SEDUTA COMITATO VIA DEL 29/04/2021

PROGETTO	Progetto "di un impianto EOLICO, della potenza complessiva di 22 MW composto da 4 aerogeneratori della potenza di 5,5 MW sito nel Comune di Candela (FG), Località "Tufarelle" e relative opere di connessione
PROPONENTE	Wind Energy Candela - MARESCA FABIO
codice pratica	2020/000164/VIA

Fonte: Dati di progetto (Base ortofoto - Area buffer pari a 9.995 m e impianti realizzati)

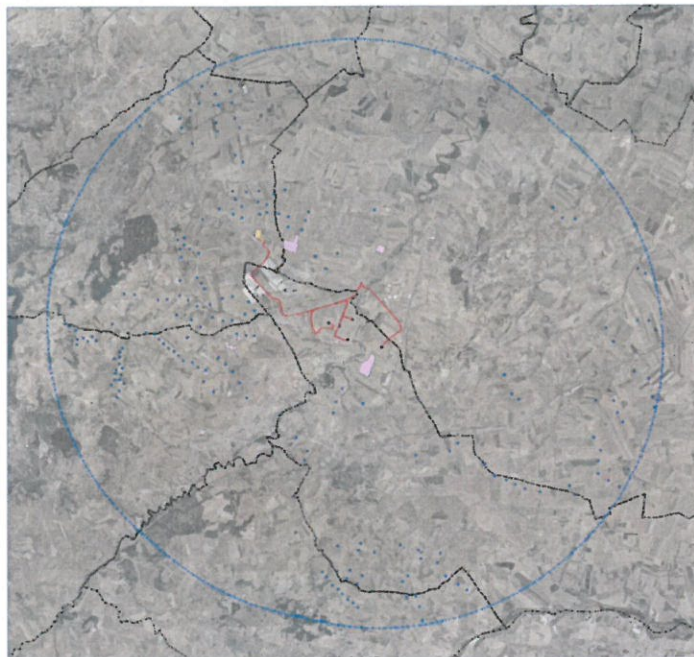
La ditta proponente ha fornito elementi utili per l'analisi di impatto cumulativo nella relazione "STUDIO DEI POTENZIALI IMPATTI CUMULATIVI" imponendo un BUFFER pari a 50 volte lo sviluppo verticale degli aerogeneratori in istruttoria, definendo così un'area più estesa dell'area di ingombro, racchiusa dalla linea perimetrale di congiunzione degli aerogeneratori esterni. Sulla base dell'aerogeneratore di progetto si è definito attorno all'impianto un Buffer pari a 9.995 m.

Per quanto concerne l'effetto cumulato con altri parchi eolici realizzati si segnala la presenza di:

- un parco eolico posto a Sud-Ovest rispetto al parco in progetto la cui torre più vicina dista più di 2600 m dalla torre WTG01
- una torre eolica posta a Nord-Est della torre WTG02 a circa 3,8 km
- un parco eolico posto a Est della torre WTG04 km a 7,9 km
- un parco eolico posto a Sud della torre WTG04 km a 4,4 km
- una torre eolica posta a Sud della torre WTG04 a circa 2,1 km
- un parco eolico posto a Sud della torre WTG04 a circa 7 km

La disposizione del layout di progetto in relazione all'effettivo contesto cumulativo in area vasta, come indicato nella figura seguente, non arreca ulteriore appesantimento in quanto la presenza di altri impianti esistenti si distribuisce in maniera abbastanza omogenea nell'area buffer di riferimento non facendo emergere, sostanzialmente, la condizione critica di un reale effetto selva nell'area di progetto. Inoltre l'eliminazione della Torre 1 contribuisce a rendere meno impattante l'impianto dal punto di vista cumulativo.
